ETUDE DE POLLUTION SONORE
ROUTE 132
VILLE DE BOUCHERVILLE

CANQ
TR
GE
CA
287
Avril 1988

Ce rapport a donc pour but de répondre à la lettre et au court rapport que la municipalité de Boucherville a fait parvenir au ministère des Transports au mois de mai 1987 et de mettre à jour le dossier.

PROPOSITION D'AMENAGEMENT DE LA VILLE DE BOUCHERVILLE PHASE 1 ET 2.

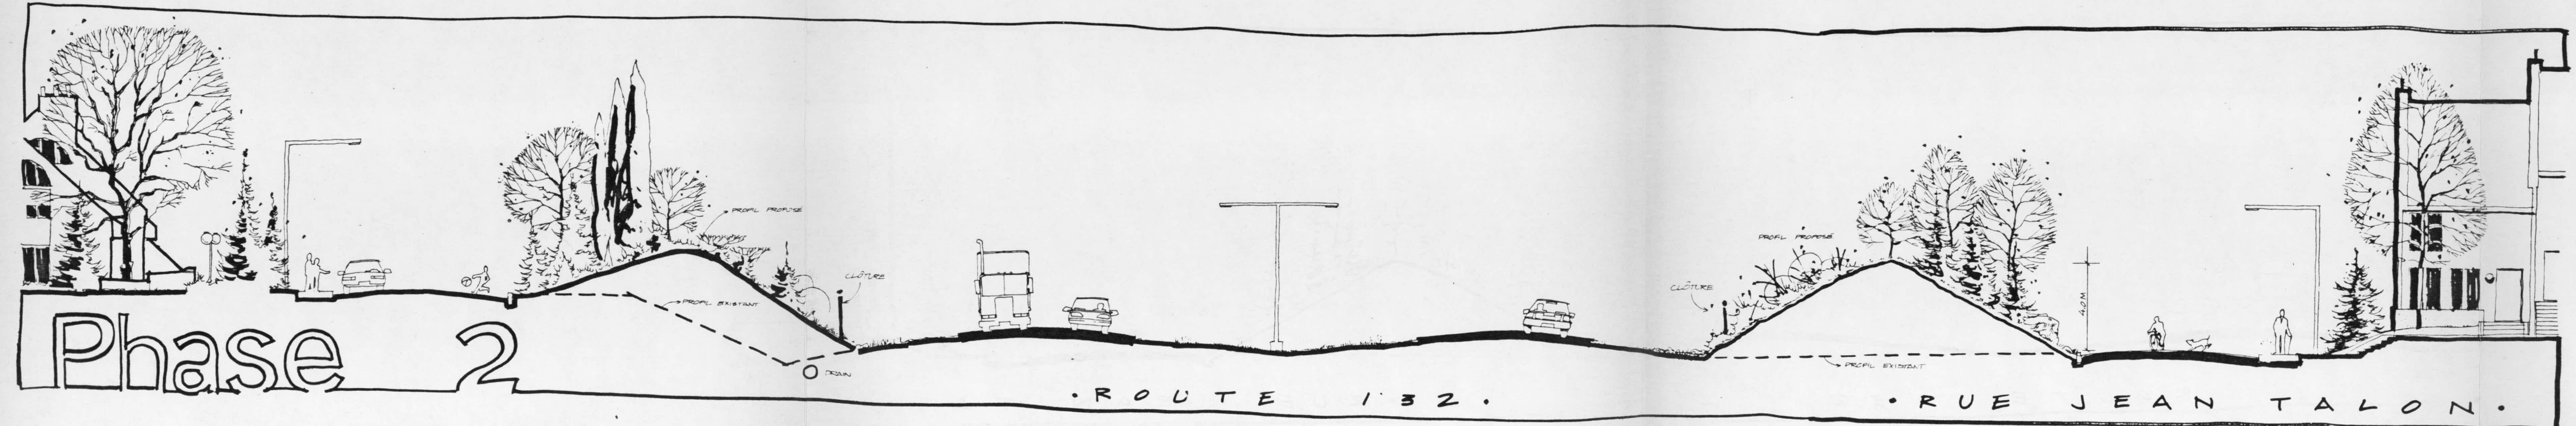
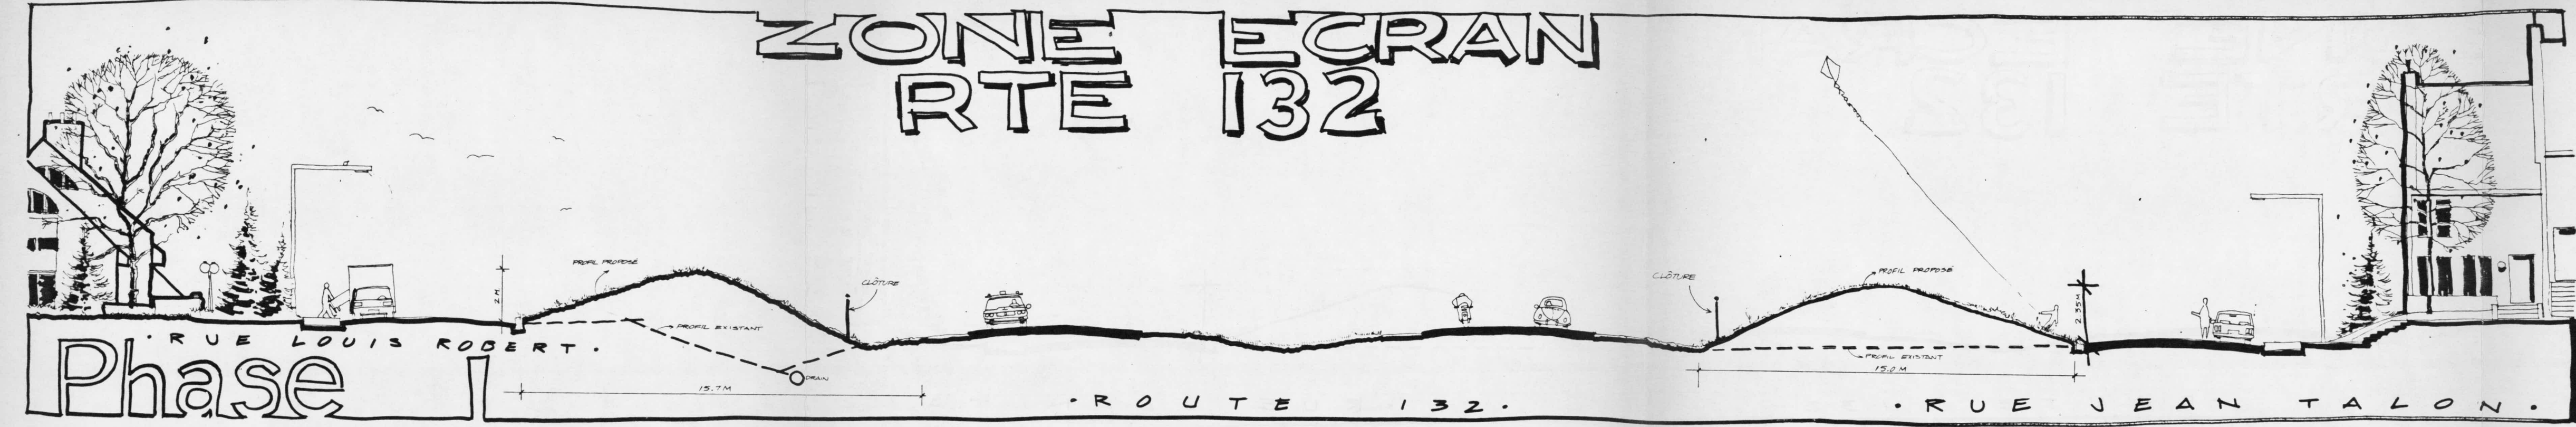
La proposition III, option 5.2, privilégiée par la municipalité, est illustrée à la figure 3; elle consiste à construire, avec des matériaux de déblai, des talus de terre présentant les caractéristiques suivantes:

- pour le secteur A, situé au sud de la route 132, le talus aurait une hauteur de 2,35 mètres par rapport à la rue Jean-Talon à la phase 1 et de 4,0 mètres par rapport à la rue Jean-Talon à la phase 2;
 - pour le secteur B1, situé au nord de la route 132, le talus aurait une hauteur de 2 mètres par rapport à la rue Louis-Robert;
 - pour le secteur B3, situé au nord de la route 132, le talus aurait une hauteur de 4,2 mètres par rapport à la route 132.
-

Les résultats du tableau 1, montrant que la réduction procurée par l'écran est en-deçà du critère 7 dB(A), fixé par le Ministère, la proposition retenue par la ville de Boucherville a été révisée.

Ainsi, à l'aide de la simulation par ordinateur, il est possible de calculer les hauteurs nécessaires pour obtenir la réduction minimale souhaitée.

Le tableau suivant résume par secteur la hauteur de chacun des écrans acoustiques nécessaire pour obtenir une réduction minimale de 7 dB(A).

Secteur	Hauteur de l'écran acoustique*	Longueur de l'écran acoustique
A	4,0 m**	510 m
B1	4,6 m	135 m
B3	4,6 m	375 m

LOCALISATION DES ÉCRANS ACOUSTIQUES
(proposition du ministère des Transports du Québec)

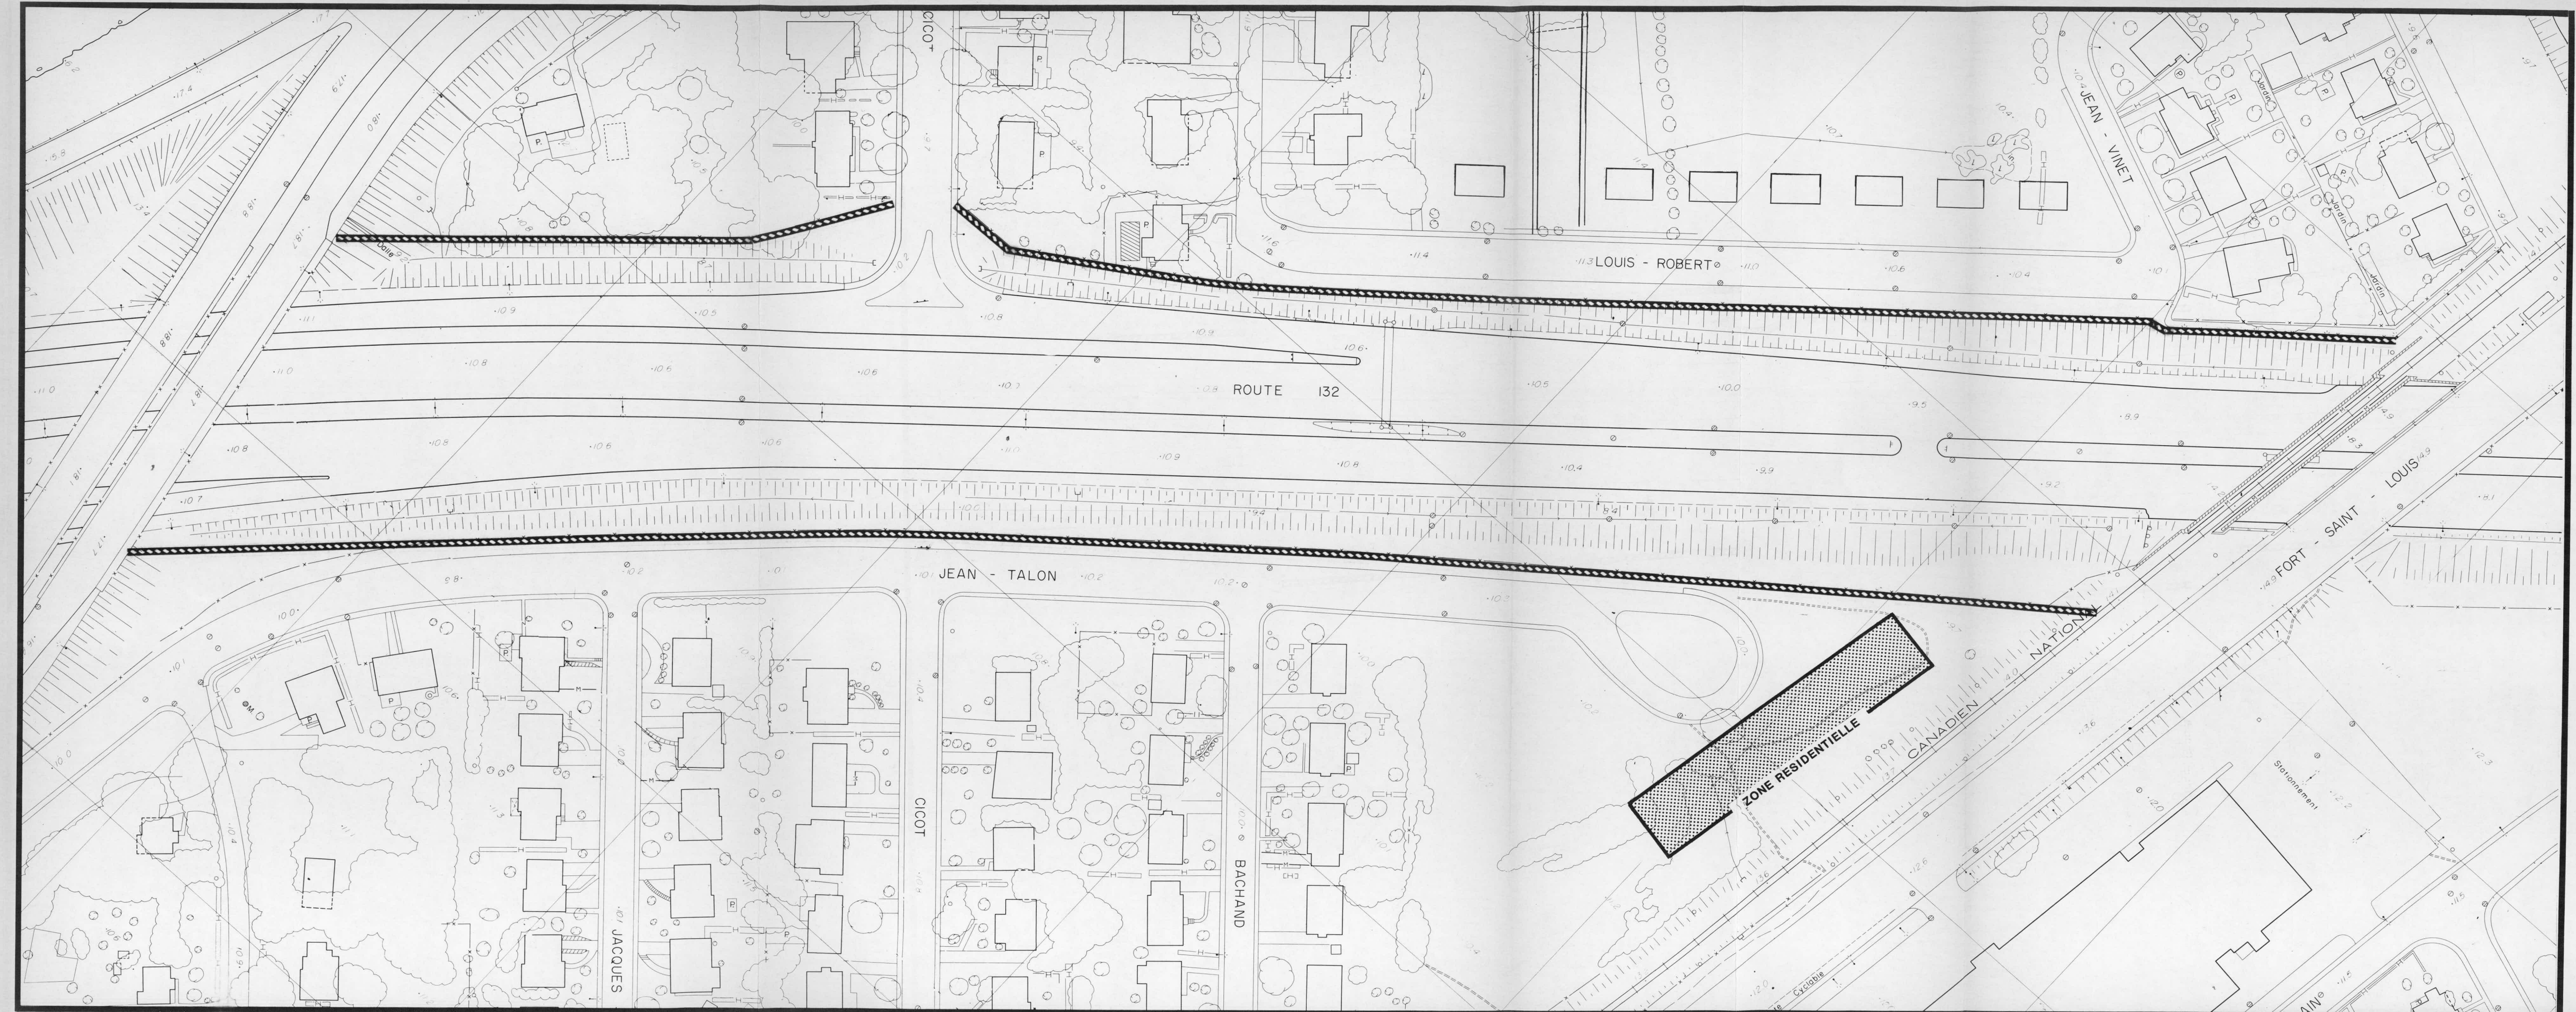
En se basant sur le principe d'une intervention à un coût minimal, et en respectant le critère d'efficacité acoustique de 7 dB(A), nous suggérons d'apporter les modifications suivantes au concept proposé par la municipalité:

- pour le secteur A, remplacer la clôture de maille de chaîne par un écran de type mince de 4 mètres de hauteur et aménager des fosses de plantation le long de l'écran acoustique;
- pour le secteur B1, remplacer la clôture de maille de chaîne par un écran de type mince de 3,66 mètres de hauteur et aménager des fosses de plantation le long de l'écran acoustique.
- pour le secteur B3, remplacer la clôture de maille de chaîne par un écran de type mince de 4,66 mètres de haut et aménager des fosses de plantation le long de l'écran acoustique;

Cette proposition d'aménagement est illustrée à la figure 4. Elle présente l'avantage de minimiser les interventions au niveau du drainage de la route, et d'optimiser la réalisation et le coût total du projet.
